Oggetto: Cava Suspigionica – Comune di Vagli Sotto – Procedura di Valutazione di impatto ambientale e Provvedimento Autorizzatorio Unico Regionale presso Parco Regionale delle Alpi Apuane – Soc. proponente Turba Cava Romana s.r.l. – Nota prot. 2867 del 8.07.2022 di “Comunicazione dei motivi ostantivi all’accoglimento dell’istanza, art. 10 bis, legge n. 241/1990.” – Memoria ex art. 10 bis l. 241/1990

Nell’interesse della società Turba Cava Romana s.r.l., con sede in Massa via Fosse del Frigido, n. 9, c.f. e p.iva 00660200452, in persona del legale rapp.te *pro tempore*, Luigi Turba, che sottoscrive la presente ad ogni effetto, visto il verbale della Conferenza dei servizi del 10.06.2022 e la nota prot. 2867 del 08.07.2022, con cui il Parco Regionale delle Alpi Apuane, in persona del Coordinatore del Settore Uffici Tecnici, Arch. Raffaello Puccini, comunicava alla Società istante i motivi ostantivi ai sensi dell’art. 10 *bis* l. 241/1990, all’accoglimento della domanda di valutazione di impatto ambientale e provvedimento autorizzativo unico regionale ai sensi dell’art. 27 *bis*, d.lgs. 152/2006, dalla medesima avanzata per il progetto di coltivazione della cava Suspigionica, compres

Foto 2: in "giallo" viabilità di accesso alla cava Piastrabagnata, in "rosso" viabilità esistenti di collegamento alla cava Suspiigionica.

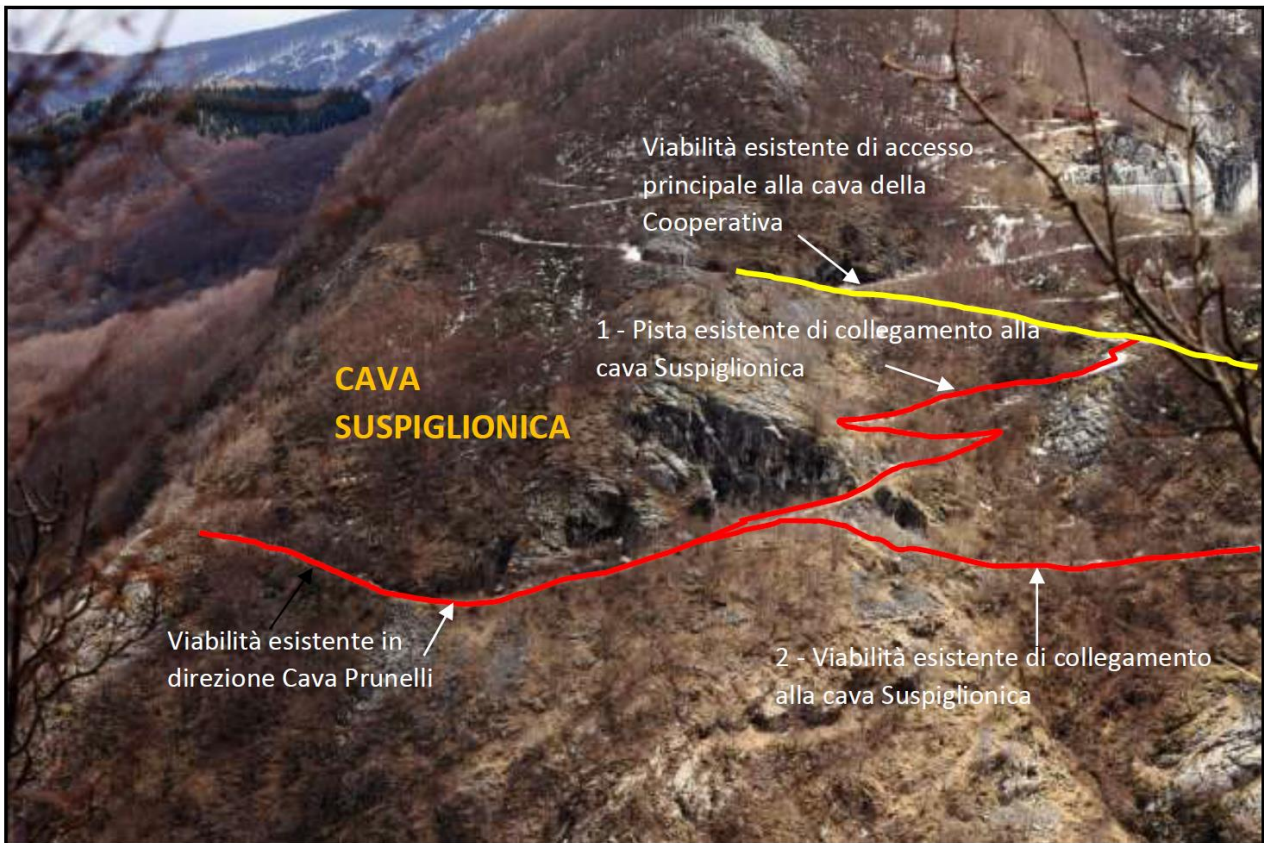
Punto 1) In merito al taglio del bosco questa Soprintendenza ribadisce che gli interventi...Inoltre, si precisa che detti interventi hanno comportato una alterazione permanente dello stato dei luoghi, in un paesaggio tutelato dalle normative vigenti

Punto 2) La “traccia del sentiero” inserita nel PABE risulta classificata come << viabilità sterrata esistente art. 6.7 >> però le operazioni da effettuare per renderla carrozzabile non sono semplici manutenzioni.

L'attività condotta dalla Società è stata quella di ripulire la viabilità esistente effettuando un taglio della vegetazione presente autorizzato dal comune di Vagli Sotto e dal Parco delle Alpi Apuane con Nulla Osta n°31 del 05.06.2019 comprensivo di autorizzazione ai fini del Vincolo Idrogeologico. L'intervento non ha comportato l'estirpazione delle ceppaie o altri interventi che impedissero una eventuale ripresa della vegetazione (che peraltro sta già avvenendo) e pertanto non ha comportato una "alterazione permanente dello stato dei luoghi". In merito sempre a questo punto si ribadisce l'esistenza di una relazione tecnica commissionata al Dott. Stefano Bertolini da parte del comune di Vagli Sotto "Controllo taglio Piante Località Suspiglionica" in cui il tecnico illustra che l'intervento di taglio ricade nelle casistiche per le quali non è necessaria l'autorizzazione paesaggistica. Oltre all'art. 149 del D.Lgs. n°42/2004 il tecnico nella perizia richiama anche il Punto A 19 art. 2 comma 1 del DPR n°31/2017 equiparando la viabilità alla tipologia "forestale" e pertanto l'intervento eseguibile anche in assenza di autorizzazione paesaggistica.

Dell'esistenza di detta viabilità era stata data evidenza all'interno dell'*Allegato p.3.23 – Conferenza dei Servizi Cava Suspiglionica* al PABE di M.te Pallerina in cui è riportata una fotografia scattata in data 30.04.2018, denominata Foto 2, ed in cui sono indicate le viabilità che collegano cava Suspiglionica alla viabilità di accesso principale dei cantieri superiori della cava Piastrabagnata. Un altro scatto effettuato nella solita data è il seguente:

Foto 2. Scatto effettuato come il precedente in data 06.04.2018 da sentiero per Eremo di S. Viviano in cui si vede la viabilità che dalla strada per i cantieri alti di cava Piastrabagnata scende all'interno di cava Suspiigionica indicata dalle frecce.-

Figura 1. Stralcio tavola PABE - QPG02 – sviluppo attività estrattive Bacino M.te Pallerina.-

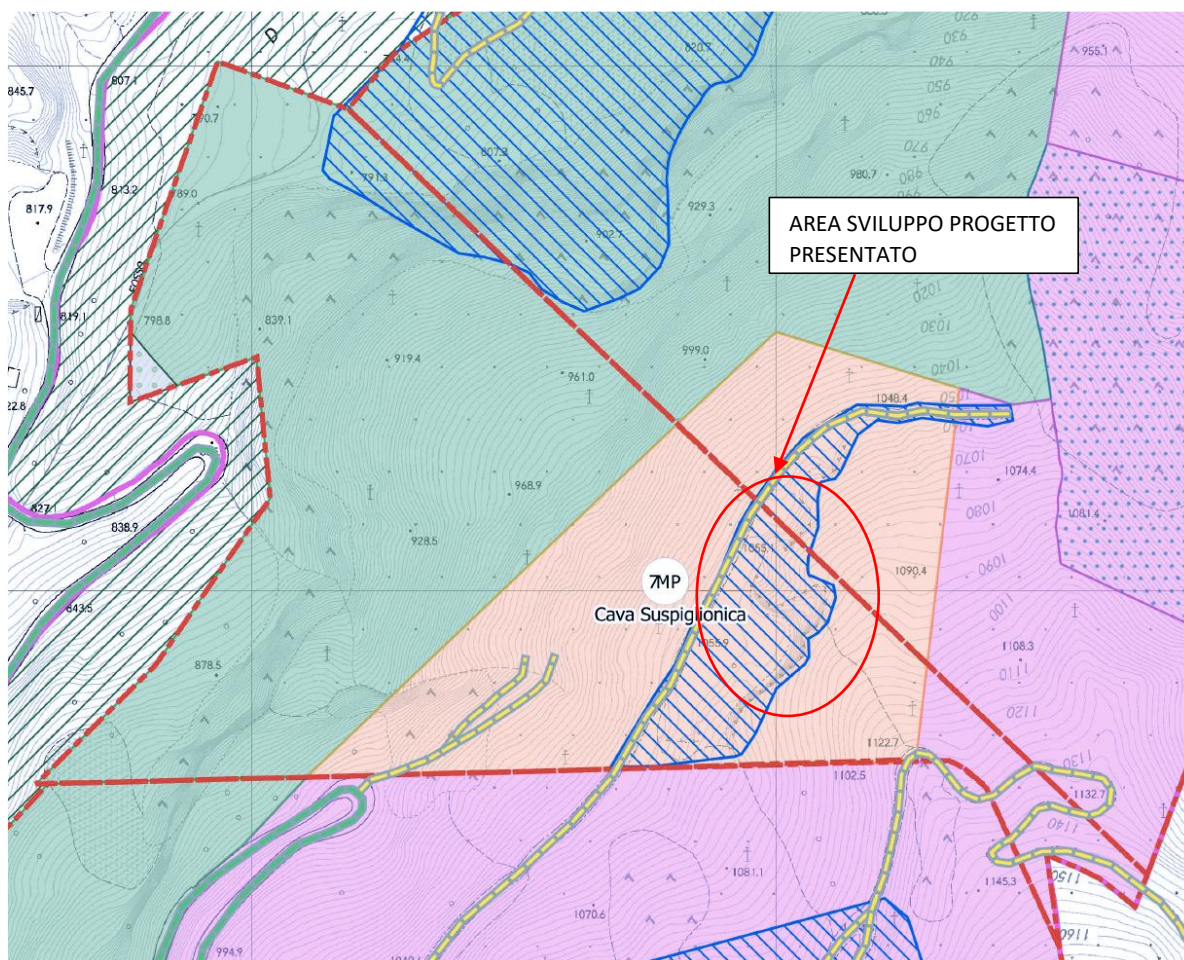
Punto 4) Analizzando il progetto proposto di coltivazione della cava Suspiglionica si evince che esso risulta molto impattante visivamente e se realizzato andrebbe a snaturare il contesto paesaggistico con alterazioni permanenti in un sito all'interno del bosco di un versante visibile dall'intorno paesaggistico e dall'Eremo di San Viviano.

Il progetto è stato redatto in conformità a quanto previsto dal PABE per questa unità estrattiva: come visibile dallo stralcio della cartografia allegata *QPG02 – Elaborato di sviluppo delle attività estrattive, infrastrutture e servizi* relativa alla cava Suspiglionica, per questa unità erano previste le tipologie di *“escavazione mista – art. 6.3”* (cielo aperto e sotterraneo) e nella parte orientale sommitale della concessione *“escavazione in galleria – art. 6.2”*.

Sulla base delle previsioni di cui alla tavola precedente, di fatto la Società ha progettato un intervento che comprendesse sia il cielo aperto che il sotterraneo, al fine di un razionale sfruttamento della risorsa disponibile. Compatibilmente con la volumetria assegnata dal PABE, in particolare, l'attività di coltivazione presenta uno sviluppo iniziale anche a cielo aperto per poi concentrarsi in galleria.

Figura 2. Confronto tra carta tecnica regionale 1974 con rilievo di dettaglio del 06 aprile 2022

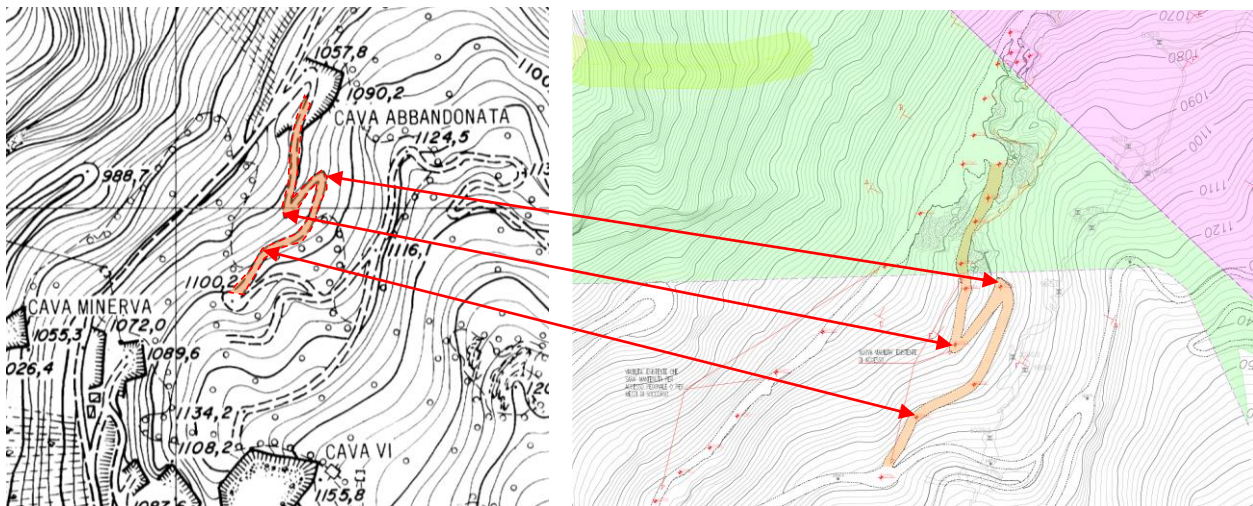
Punto 6) La strada di raccordo tra il “piazzale di cava” della Suspigionica e la viabilità di accesso della cava vicina, risulta essere un altro lavoro eseguito in assenza di autorizzazione e non conforme al PABE, che comunque per essere utilizzata “la strada” avrebbe bisogno di modifiche in quanto troppo ripida e non accessibile dai mezzi, né camion né altro veicolo.

2a) - dall'analisi delle carte tecniche regionali riportate su Geoscopio tale viabilità è presente unicamente in una cartografia in scala 1/5000, datata 1974;

2b) - è visibile nella foto aerea del 1988;

2c) - non è più visibile nelle foto aeree del 2000, 2007, 2010, 2013, 2017 e 2019, in quanto oggetto di rinaturalizzazione;

2e) - nelle diverse planimetrie fornite dal proponente è rappresentata con tracciati tra loro difformi: si confronti il tracciato presente nello stato attuale della TAV. 12 del 04.09.2020 e quello presente nello stato attuale della TAV. 12A del 24.03.2022;

Il confronto tra le cartografie passate ed il rilievo di dettaglio recente (aprile 2022) mostra ~~ehe~~ la completa sovrapposibilità dei due tracciati; in particolare questo serviva per raggiungere i cantieri sommitali prima che venisse realizzato il rettilineo usato oggi.

Si può osservare che da un confronto tra le quote riportate sulla Carta Tecnica Regionale e quelle del rilievo 2022 non c'è una sostanziale differenza, considerando le scale di rappresentazione e la modalità di rilevamento, ad ulteriore sostegno dell'esistenza della viabilità e dell'inesistenza di interventi tali da averla modificata nel tempo.

Relativamente ai **Punti 2a – 2b – 2c** si rileva che la viabilità in questione è stata quella di collegamento tra i cantieri inferiori e quelli superiori di Piastrabagnata; inoltre come riportato nella *Figura 2. Confronto tra carta tecnica regionale 1974 con rilievo di dettaglio del 06 aprile 2022*, non pare esserci stata modifica al tracciato originario.

Il confronto tra la cartografia del 1974 ed il rilievo dell'aprile 2022 (*Figura 2. Confronto tra carta tecnica regionale 1974 con rilievo di dettaglio del 06 aprile 2022*) chiarisce che non ci sono state modifiche a carico della viabilità tra il rilievo riportato nella documentazione del settembre 2020 (impreciso) ed il successivo del 2022: rimane semplicemente un errore materiale commesso nell'elaborare i dati che nella restituzione grafica ha grossolanamente fuso insieme i due rettili a scendere in corrispondenza del primo tornante, visto, si ripete, che come documentato nella Figura 2 sopra, il tracciato è rimasto pressoché identico a quello del 1974.

Figura 3. Stralcio non in scala della carta topografica di base del PABE M.te Pallerina con indicati gli elementi di interesse e la viabilità mancante tra la cava e la strada superiore di Piastrabagnata – stralcio integrazione *Allegato p.3.23* del bacino.-

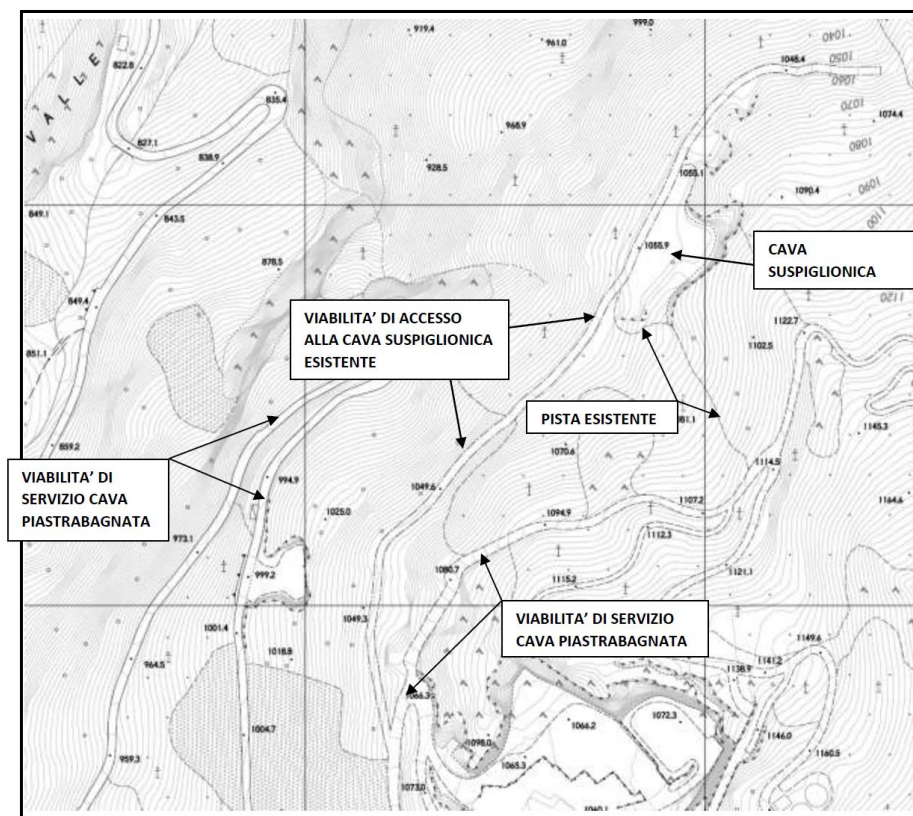
2h) - non è presente in nessuna delle planimetrie facenti parte del QC e del QP del PABE vigente;

2i) - non è individuata come viabilità di cava nel PABE vigente.

In merito alla “non conformità al PABE” di questa viabilità, perché non riportata nelle carte dello strumento urbanistico, si evidenzia che tale errore cartografico era già stato messo in evidenza dallo all'interno della già citata integrazione richiesta dalla Conferenza dei Servizi Regionale, *Allegato p.3.23*, di cui si riporta il seguente stralcio cartografico ripreso da tale documento ed in cui in maniera schematica è stata riportata l'esistenza di una viabilità di collegamento tra la strada che conduce ai cantieri superiori della Cava Piastra Bagnata e la cava Suspiglionica indicata come “pista esistente” nella figura seguente.

- a correzione dell'errore di rappresentazione effettuato dal PABE, nell'integrazione *Allegato p.3.23* richiesta durante la *Conferenza dei Servizi Regionale* a carico di cava Suspigionica, è stata evidenziata l'esistenza di questo tratto di strada indicato in foto ed in planimetria su stralcio della base topografica usata per la redazione dei PABE;
